第9回球磨川治水対策協議会

1. 同一の対策案で複数の手法がある対策案の選定(案)

令和元年6月7日

国土交通省 九州地方整備局
熊 本 県

＜球磨川本川(人吉地区)＞

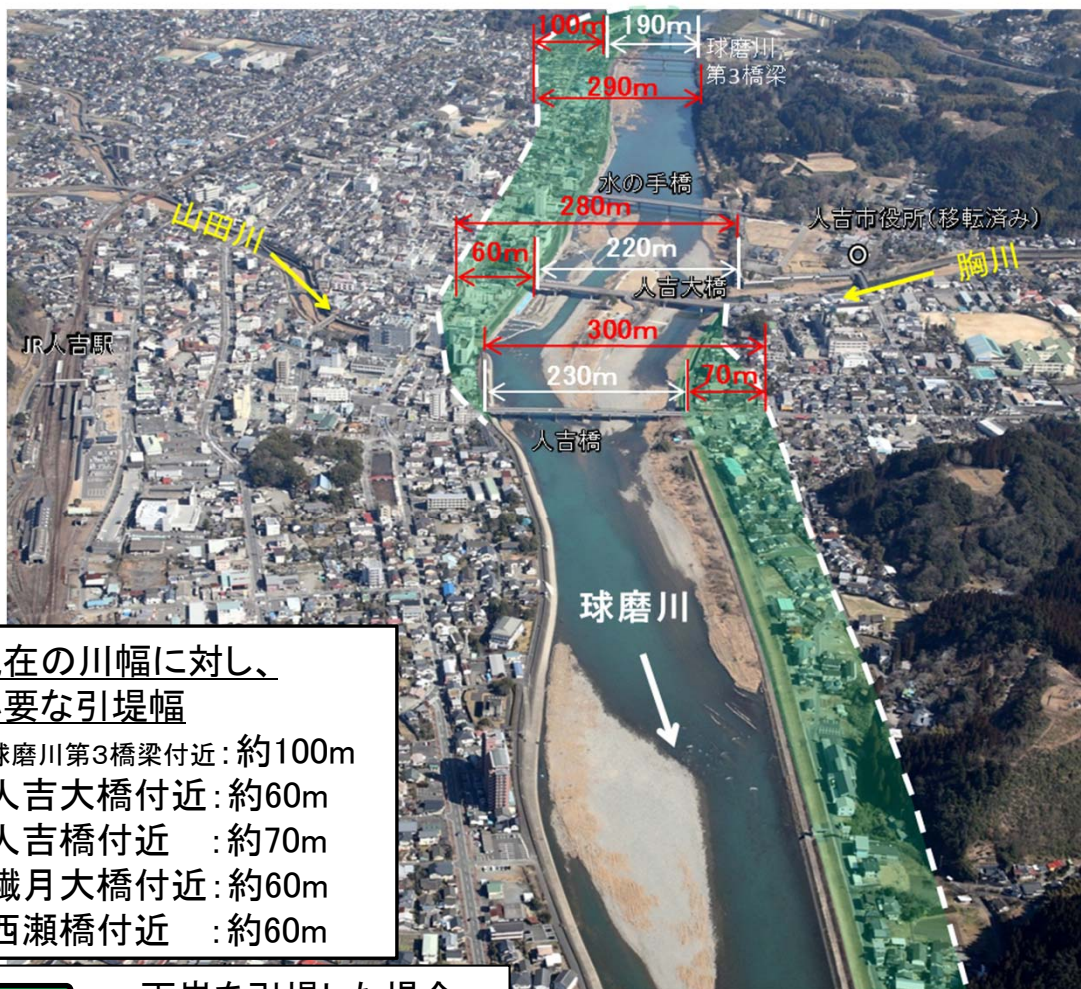
○これまでの協議会における引堤案に対する意見としては、実現性や地域社会への影響を懸念する等の意見が出されている。

- ・人吉市街地では右岸は家屋や温泉など、また左岸は人吉城跡などへ相当の影響や補償内容となり、実現性を危惧する。【人吉市】
- ・人吉市では昨年度から3箇年かけて景観条例の策定に取り組んでおり、これまでに実施したアンケートでは、中川原公園や人吉城跡など球磨川沿いの景観を尊重する意見が多く出されている。そのため、引堤や、特に堤防嵩上げは最大で1.3mの嵩上げとなり視界を遮るため、実際に事業化するには景観上のコンセンサスを得られるか危惧する。【人吉市】※第6回球磨川治水対策協議会(平成28年12月)での発言

○これまでの協議会における引堤案に対する意見を踏まえ、移転戸数や概算事業費では引堤(左岸)が有利であるが、重要な史跡や文化財が保全される引堤(両岸)を選定する。

＜川辺川筋＞

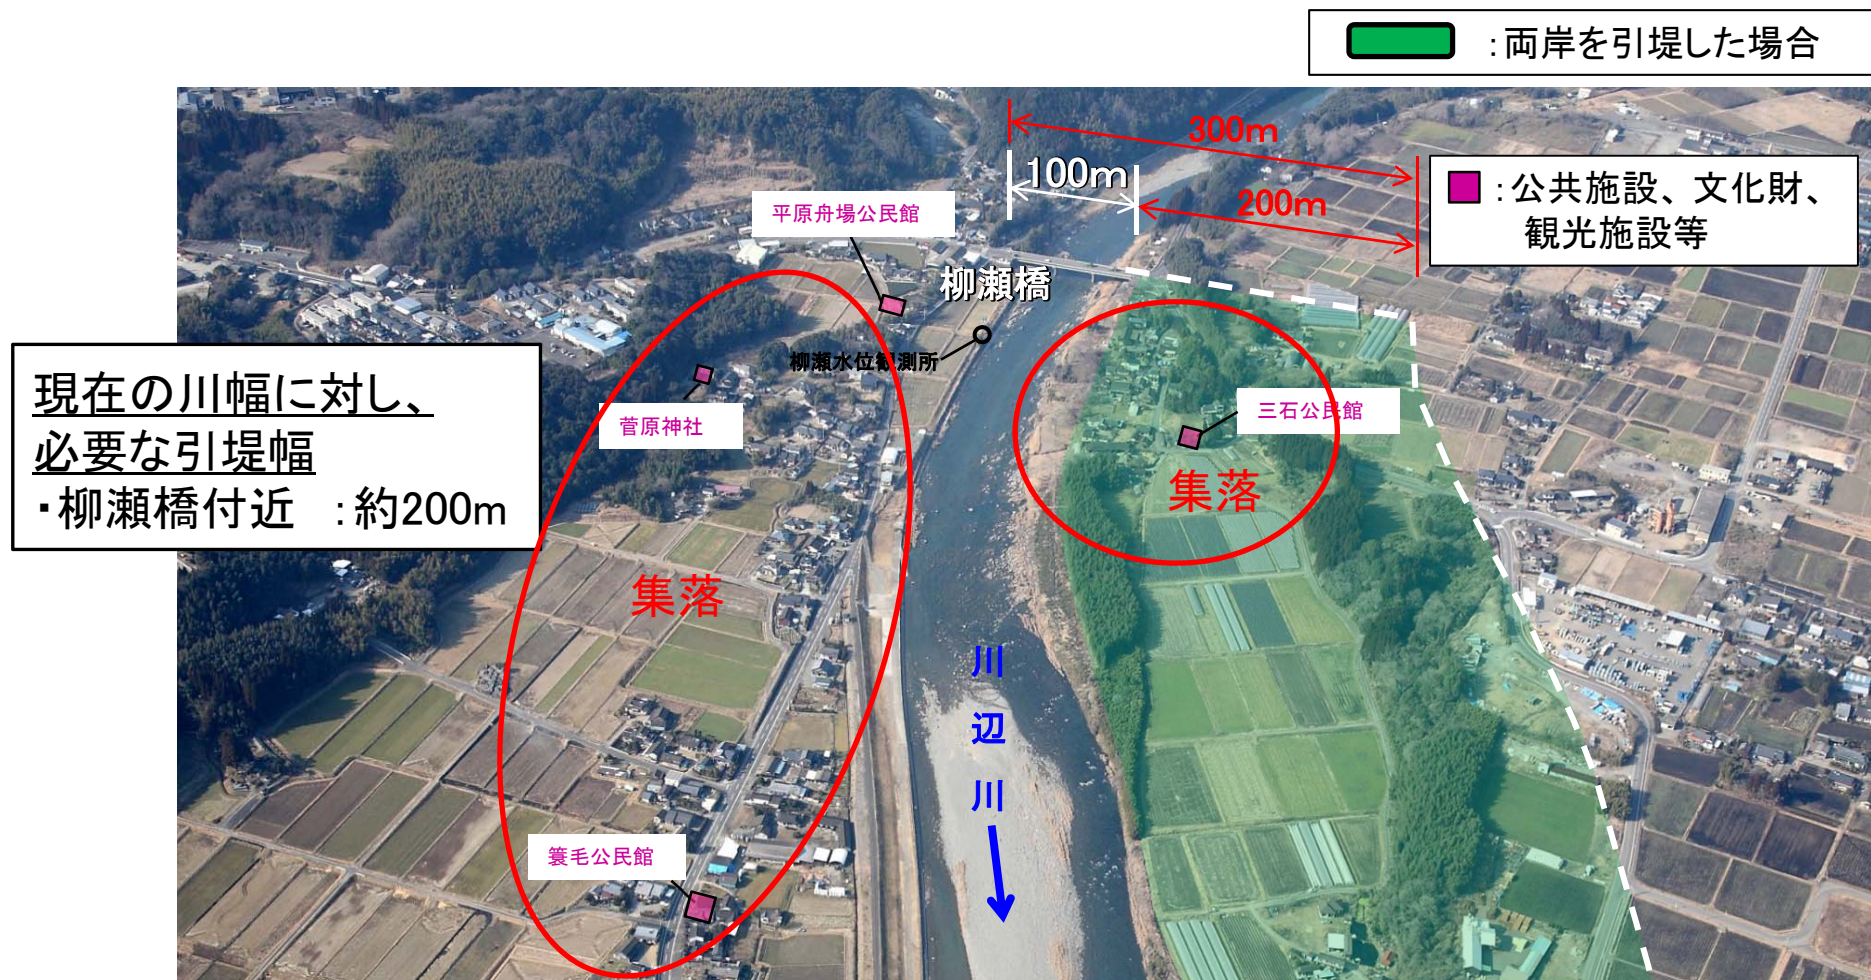
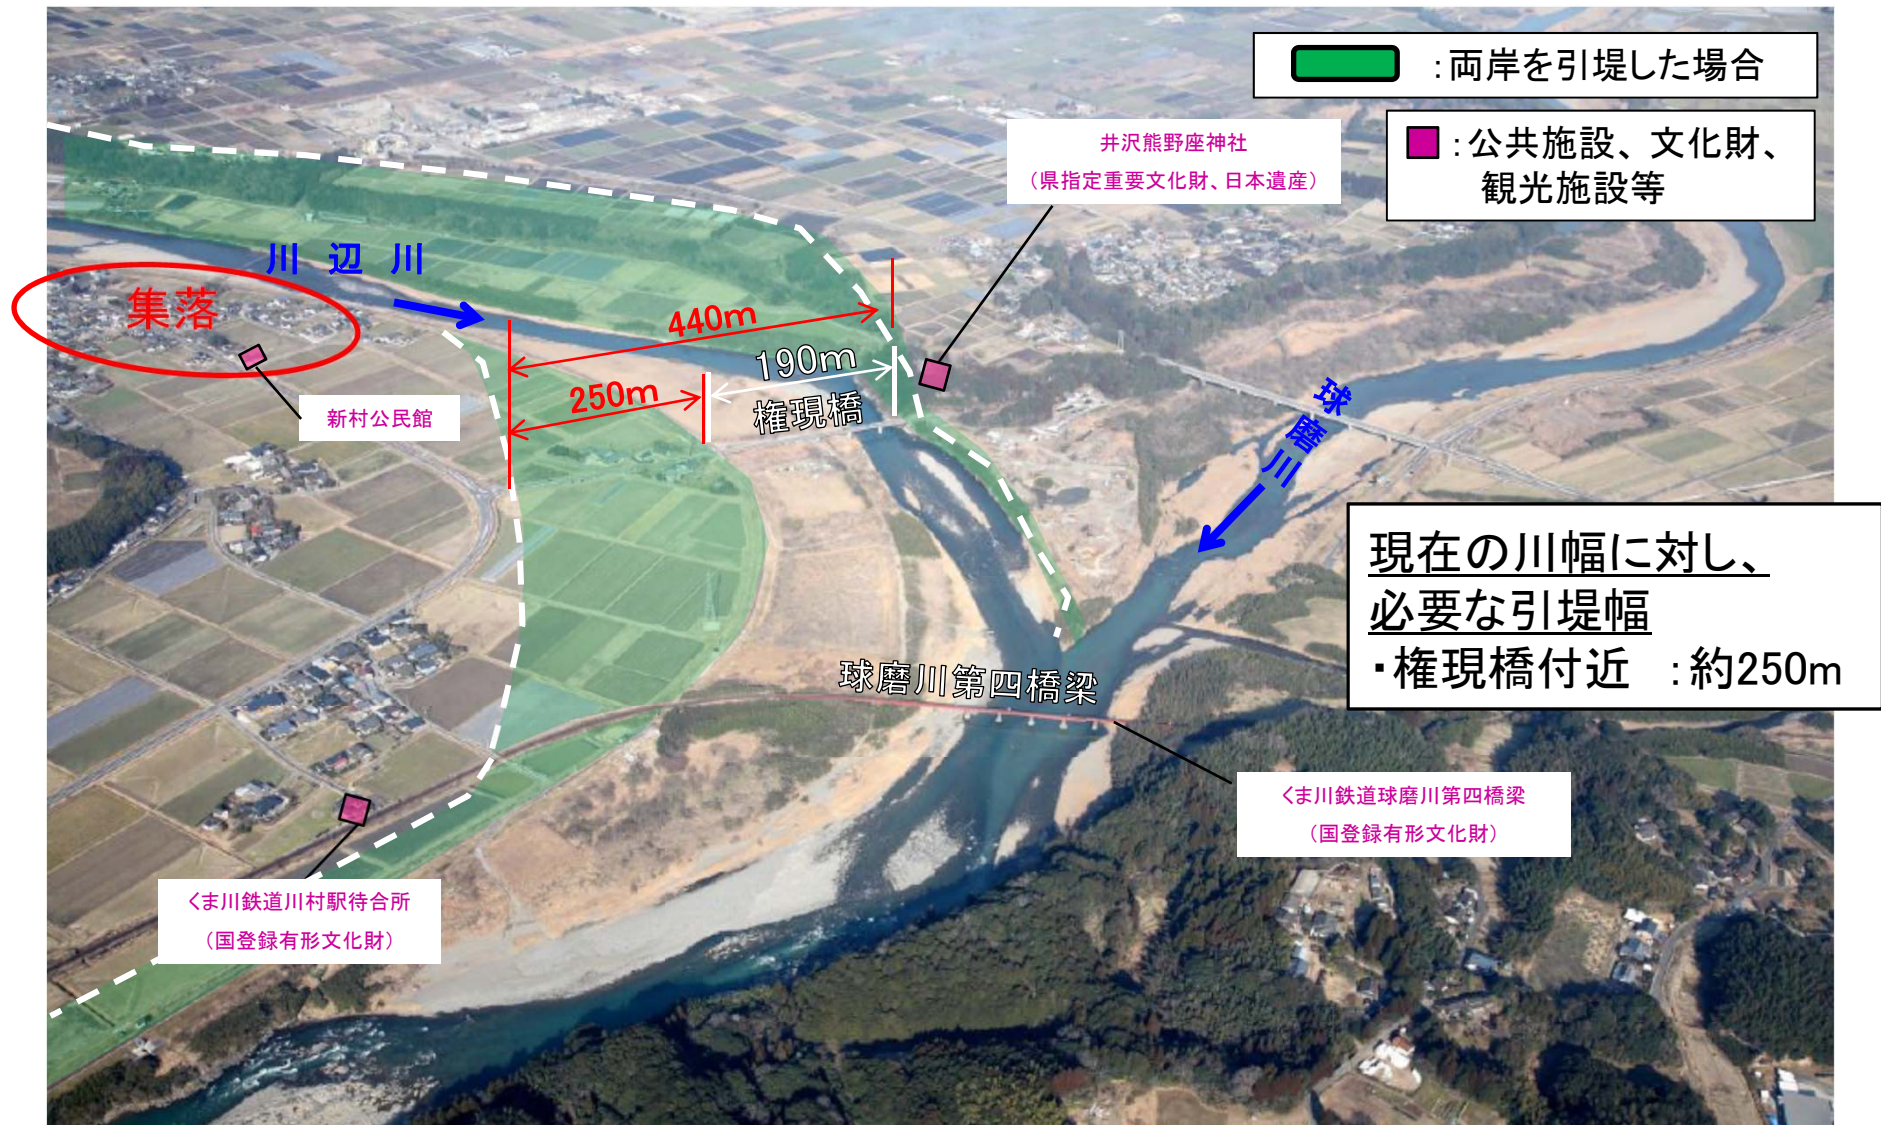
○これまでの協議会における引堤案に対する意見としては、地域社会への影響を懸念する意見が出されている。

- ・本来、川辺川の左右岸にある住宅や優良農地を守るための治水対策の検討であり、その殆どが移転するような状況は避けたい。よって川辺川筋での引堤や堤防嵩上げは不可能と考える。【相良村】

○これまでの協議会における引堤案に対する意見を踏まえ、農地の消失や概算事業費では引堤(右岸)が有利であるが、移転戸数が少なく重要な文化財が保全される引堤(両岸)を選定する。

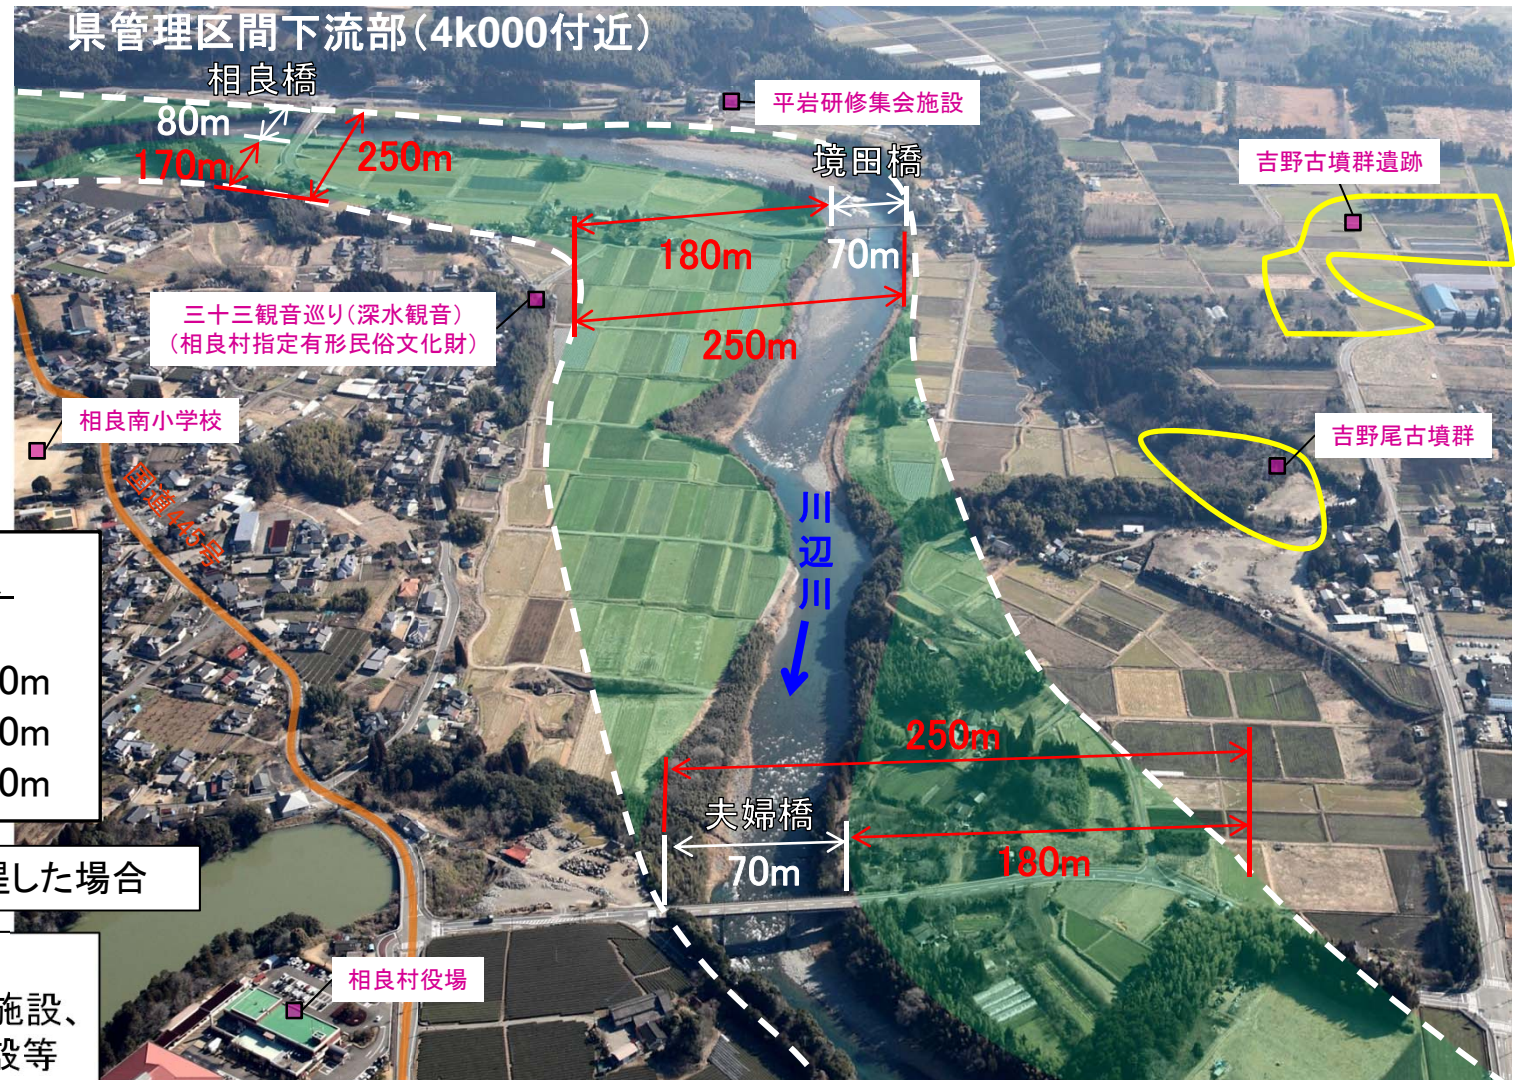
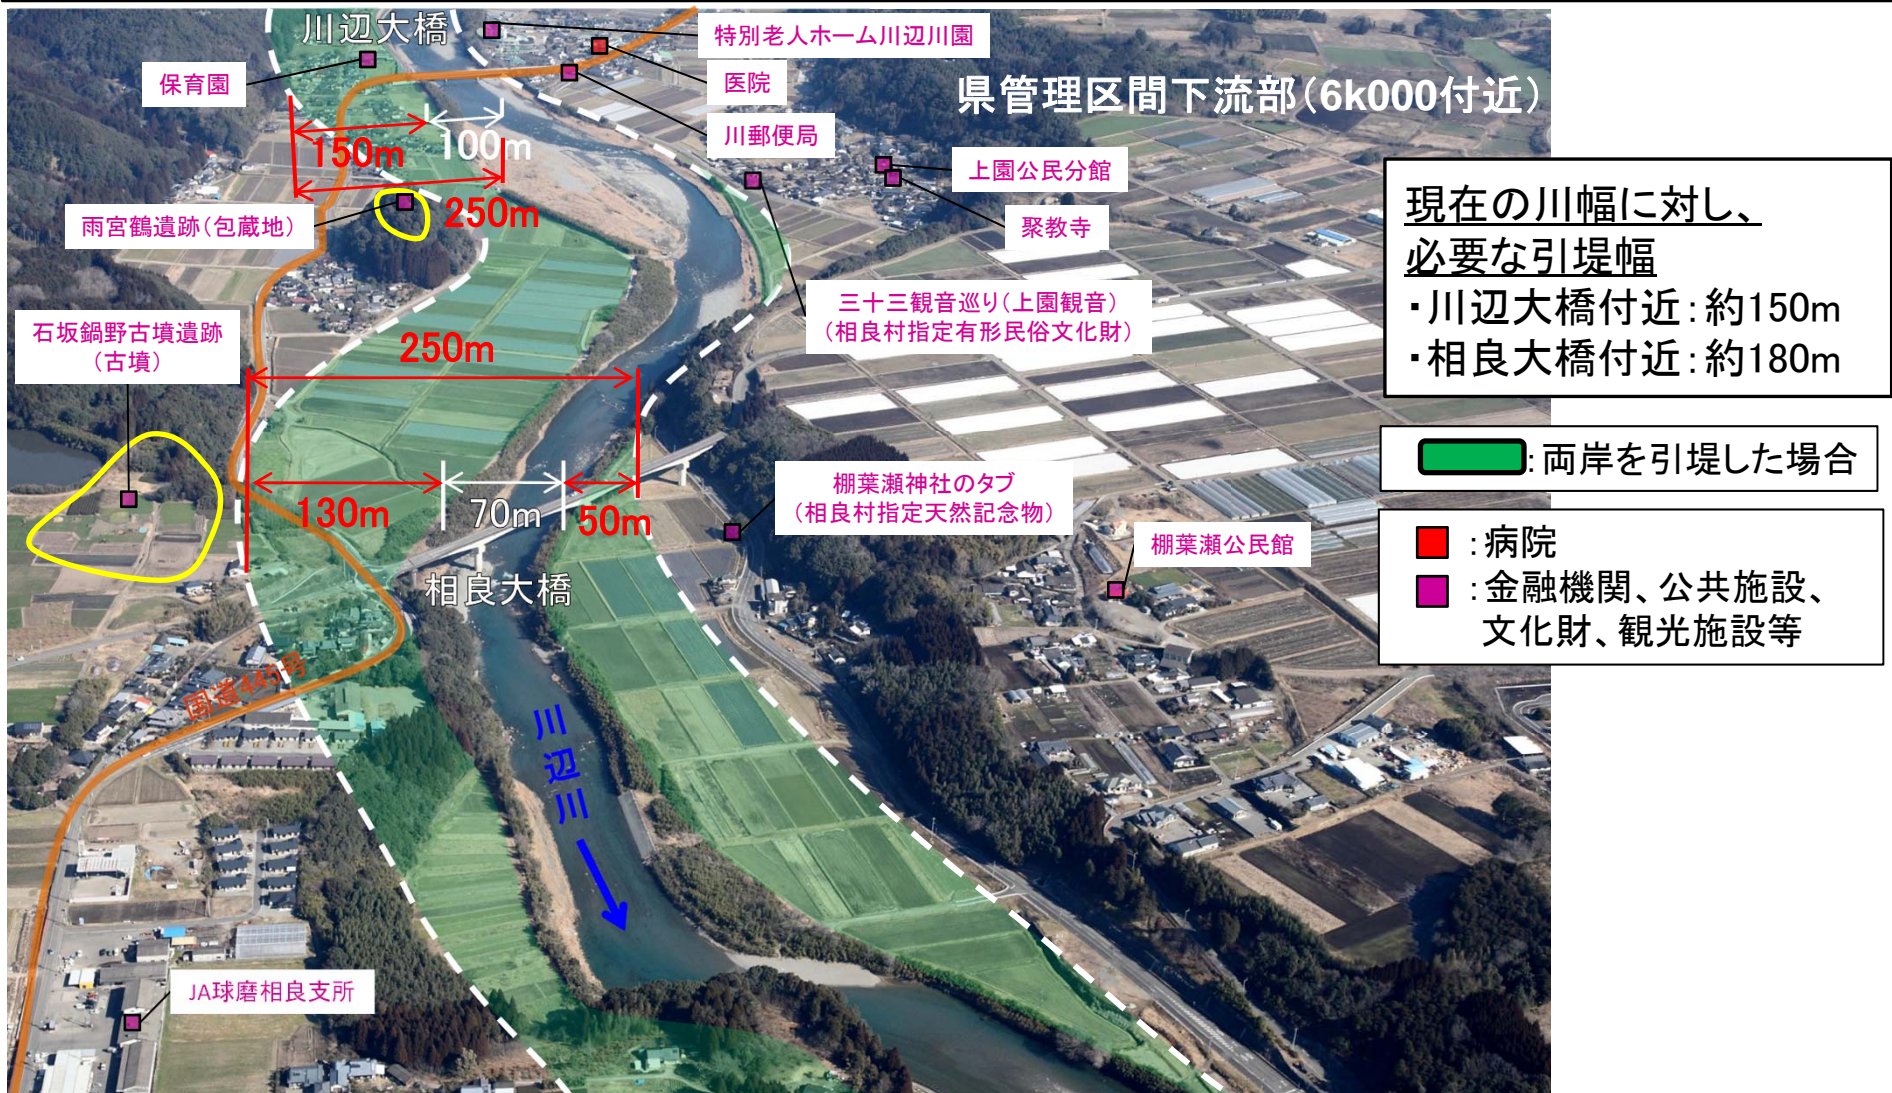
○これまでの協議会における引堤案に対する意見としては、地域社会への影響を懸念する意見が出されている。

- ・本来、川辺川の左右岸にある住宅や優良農地を守るための治水対策の検討であり、その殆どが移転するような状況は避けたい。よって川辺川筋での引堤や堤防嵩上げは不可能と考える。【相良村】

○これまでの協議会等における引堤案に対する意見を踏まえ、概算事業費では引堤(左岸)が有利であるが、移転戸数や農地の消失が少なく、文化財や役場などが保全される引堤(両岸)を選定する。

放水路案の対策案の選定

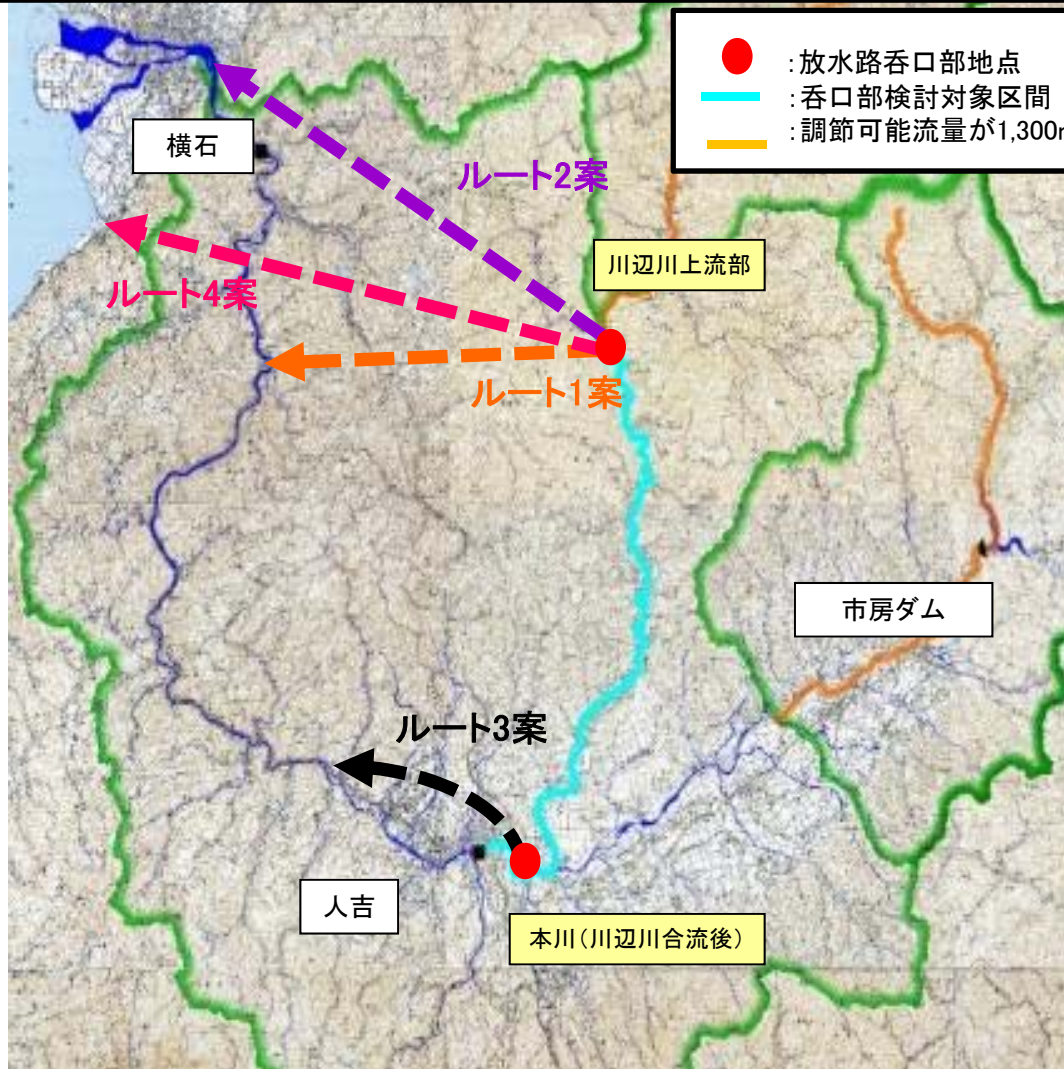
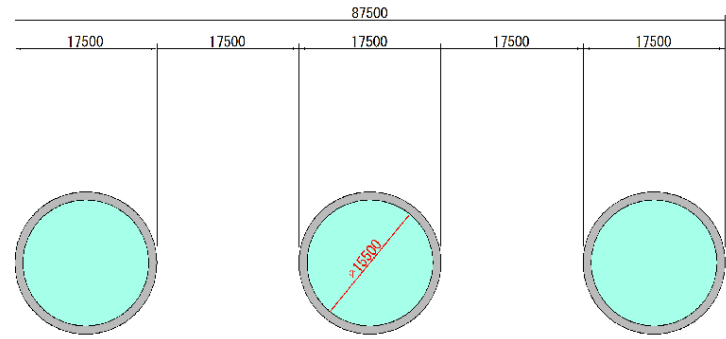
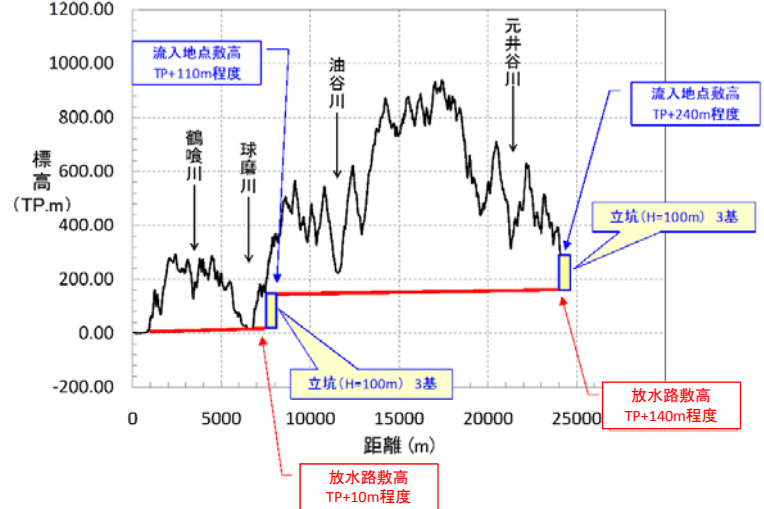
○これまでの協議会における放水路案に対する意見としては、治水上の影響や実現性、地域社会への影響を懸念する意見が出されている。

- ・八代市は、勾配がない平野に約10万人が住んでおり、放水路ができると球磨川本川と放水路からも洪水が来ることとなる。洪水の到達時間が早くなると思われる。洪水の到達時間や流速等も検討してほしい。【八代市長】
- ・放水路のルート2案は、効果はあるものの下流河川への影響が懸念され地元の理解が得られるのか疑問。また距離も長く莫大な費用となることが想定されるのではないかと。【八代市長】
- ・八代市に直接水を運んでくる状況となり、放流先の下流で短時間に一気に水位が上がるのが危惧され、特に下流部の負荷が大きくなると考えられ、市民の理解を得ることは大変難しいと考える。【八代市】
- ・放水路のルート3案では本村の国道、県道、JRなど浸水するおそれのほか、支流沿いも背水の影響で浸水・孤立する集落が発生するおそれもある。また過去に実施された宅地嵩上げなども無駄にならないように検討して頂きたい。【球磨村長】
- ・これまで宅地の嵩上げを実施してきたが、放水路(ルート3)により川幅が狭いところに放流されるため、これまで以上に道路が冠水する、あるいは家屋が孤立するところが増えることを危惧する。この対策により、下流がどのような状態になるのか把握しておきたい。【球磨村】
- ・各対策で用地等の権利関係をまとめる必要があることを考えると、放水路案は費用対効果を検討すべきと思うが、一番実現可能性が高いのではないかと。【人吉市】
- ・放水路の川辺川上流部から本川下流へ放水するルート案は、洪水の調節機能としては非常に効果的で最も実現可能な方策と思う。【相良村】

○これまでの協議会等における放水路案に対する意見を踏まえ、概算事業費で有利な「ルート1案」と、概算事業費は「ルート1案」が有利なものの放水路下流の河川水位の上昇等が生じない「ルート4案」を選定する。
